Kenmerk: 19087A-CBV-05

Betreft: Aanvulling aanvraag omgevingsvergunning Nieuwbouw 't land 1 te West-Terschelling.

Naar aanleiding van de brief van de FUMO op 7 juli 2021 (kenmerk 2020-FUMO-0047882, met verzoek tot aanpassen, ontvangt u hierbij de aanvullingen voor de aanvraag omgevingsvergunning voor de Nieuwbouw 't land 1 te West-Terschelling.

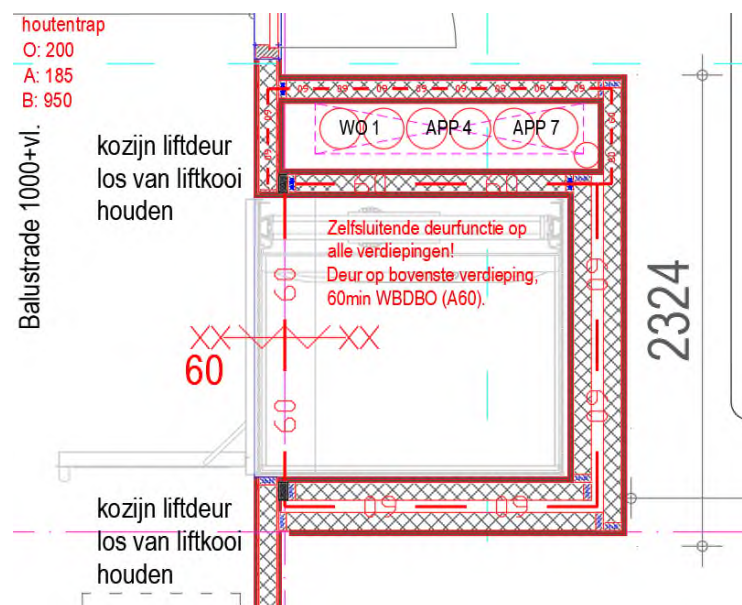
- Brandvertragende deur.
 - o Deur op verdieping is alleen brandwerend. De deur en kozijn is los van de cabine. De brandwerende scheiding blijft dus ten alle tijden op de bovenste verdieping en deze scheiding zit dan tussen het appartement en de extra beschermende vluchtroute. Ook zit er een zelfsluitende deur op.
